## IMPIANTO IDROELETTRICO SANTA GIUSTINA COMUNI BARDI E BEDONIA (PR)

PROPOSTO DA: IDROELETTRICA VALLE DEI MULINI SRL

### Osservazioni al progetto

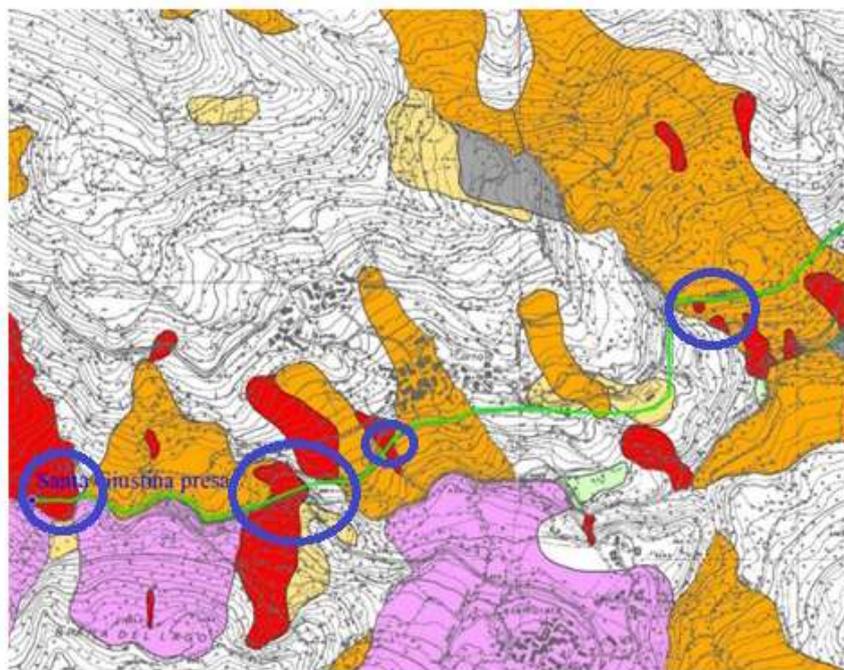
7. A pagina 18 della relazione Geologica (SGI-E.03-RG\_210213-00) si afferma che "Infine, né Il tracciato della condotta forzata né le opere interferiscono o attraversano settori di versante classificati in "aree a rischio idrogeologico molto elevato ed elevato (Art. 24 bis - Allegato 3, NTA)". Tuttavia la carta del dissesto, una cui porzione è riprodotta di seguito, evidenzia chiaramente l'inconsistenza di tale affermazione, giacché mostra come il tracciato interferisca con aree a pericolosità geomorfologica molto elevata ed elevata.
